ÉTUDE D'IMPACT
Projet de parc photovoltaïque au sol
Commune de Plichancourt (51)

Mémoire de réponse suite à l'avis de la MRAe Grand-Est

Avril 2021

La MRAe Grand Est, dans le cadre de l'instruction du permis de construire relatif au projet de construction d'une centrale photovoltaïque au sol sur la commune de Plichancourt (51) porté par KRONOS IB VOGT 14 SAS, a émis un avis sur l'étude d'impact.

PC3.1 - PLANS DE DETAIL DES STRUCTURES DES TABLES PHOTOVOLTAIQUES

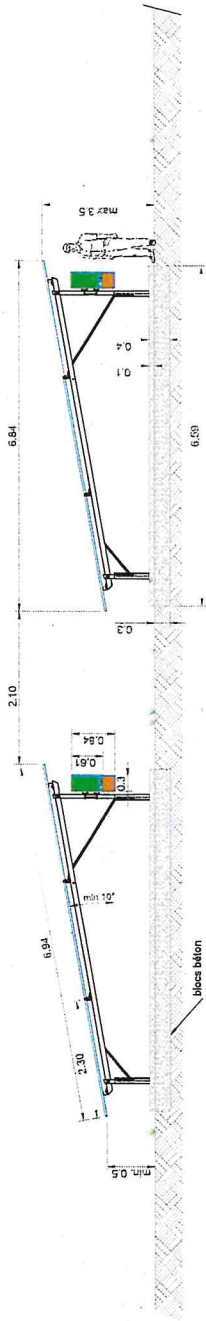
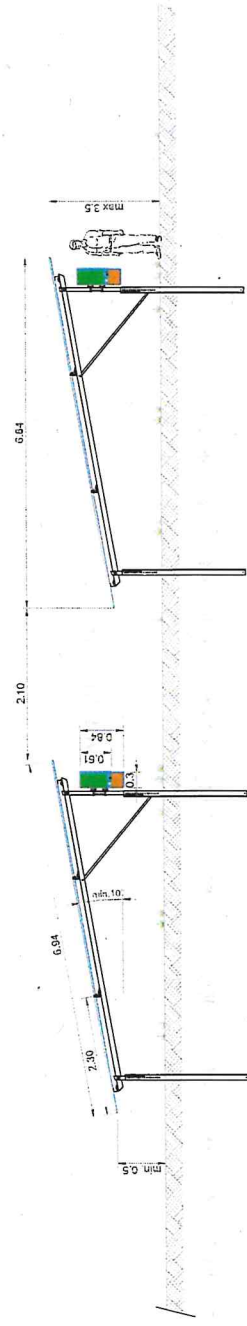
Dans la zone archéologique, vous envisagez -pour la fixation au sol des structures métalliques soutenant les capteurs- un ancrage sur plots béton (p.7/20 de la note technique). Concrètement, il s'agit de la réalisation des fondations au moyen de tranchées longues de 6,60 m sur 1 m de large et 0,30 m maximum de profondeur (p.18/20) dans lesquelles le béton sera coulé sur place, soit donc au-dessus du niveau d'apparition des vestiges archéologiques.

CONSIDÉRANT que la fixation au sol des structures métalliques soutenant les capteurs s'effectuera sur plots béton faiblement ancrés au sol (0,30 m) dans la zone archéologique ;

Article 2 : Le projet sera exécuté dans le respect des mesures techniques conformément à la demande de permis de construire PC 051 433 20 B 0001 : dans la zone archéologique (annexe 1) aucun terrassement nécessaire à l'ancrage des plots béton ne sera réalisé en dessous 0,30 m par rapport au niveau actuel (annexe 2a et b).
